Znak : ZOZ.V.010/DZP/108/20

Sucha Beskidzka dnia 14.01.2021r.

Dotyczy: Postępowania przetargowego na **Dostawę, posadowanie wraz z montażem tomografu komputerowego – projekt nr RPMP.09.02.01-12-0106/20, dla którego Beneficjentem jest Województwo Małopolskie w ramach 9. Osi Priorytetowej Region Spójny Społecznie, Działania 9.2 Usługi Społeczne i Zdrowotne, Poddziałanie 9.2.1 Usługi Społeczne i Zdrowotne w Regionie, typ projektu F. Rozwój usług zdrowotnych i społecznych ukierunkowanych na walkę z epidemią COVID-19- „Małopolska Tarcza Antykryzysowa – pakiet medyczny 2”, Regionalnego Programu Operacyjnego Województwa Małopolskiego na lata 2014 – 2020.**

Dyrekcja Zespołu Opieki Zdrowotnej w Suchej Beskidzkiej, odpowiada na poniższe pytania:

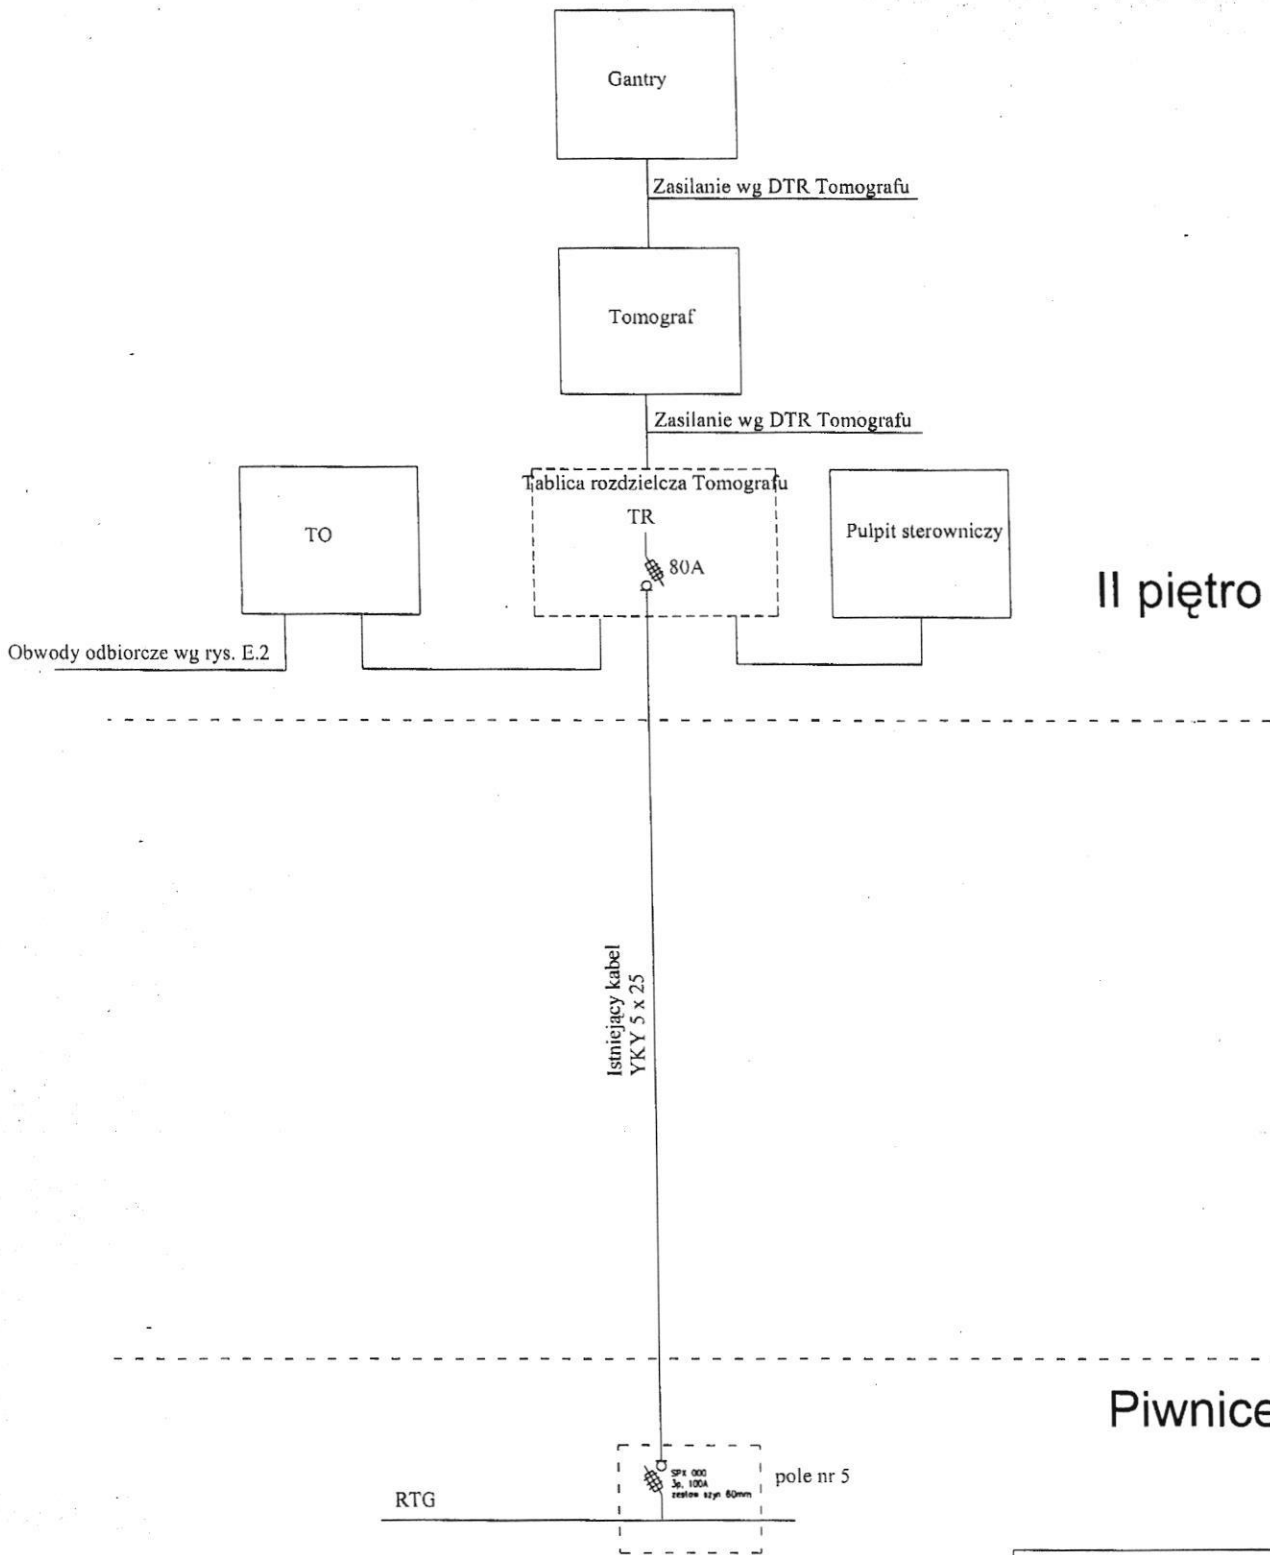
16. Prosimy o wskazanie przebiegu trasy kablowej dla linii zasilającej Tomograf komputerowy i określenie jej szacunkowej długości. Prosimy o określenie liczby żył i przekrojów dla obecnie używanego kabla zasilającego tomograf.

Odp. Rzut trasy kablowej w załączeniu. Obecnie używany kabel 5x25mm².
